Conseil scientifique régional du patrimoine naturel (CSRPN) de la région des Pays de la Loire

Commission espèces – habitats (CEH)
du 21 mars 2018

| Date : 21 mars 2018 | Objet : RN162 Déviation Moulay-Mayenne Section Nord | |

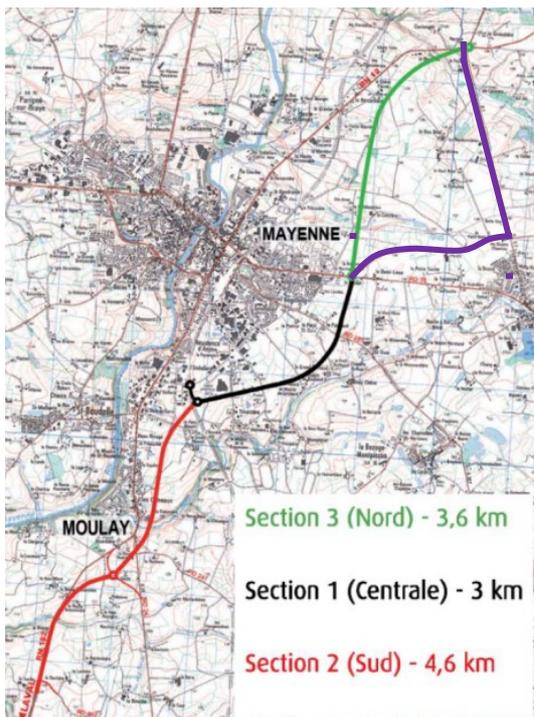
Il s'agit de la 3^{ème} tranche de travaux de la déviation : section Nord (en vert sur la carte) d'une longueur de 3.6km.

1. ABSENCE DE SOLUTION ALTERNATIVE

L'alternative de passer par la D7 et la RD113 (rajouté en violet pour une meilleure lisibilité), qui représente 5 km au lieu des 3.6 km du tracé proposé, est écartée en raison :

- 1) du coût important que représenterait une mise en 2x2 voies de ces routes
- 2) du phasage prévu qui doit être "*compatible avec une mise à 2x2 voies future, avec échangeur dénivelé*"

Le projet actuel ne prévoit pas, dans un 1^{er} temps, de mise à 2x2 voies du tracé proposé mais se laisse la possibilité de le faire.

Toutefois dans la solution retenue, le viaduc proposé de 200 m de longueur ne sera jamais mis en 2x2 voies.

- justifier de manière plus précise le choix de l'alternative qui consiste en la création d'une nouvelle route et non en l'amélioration du tracé existant *via* la D7 et la RD113 ;
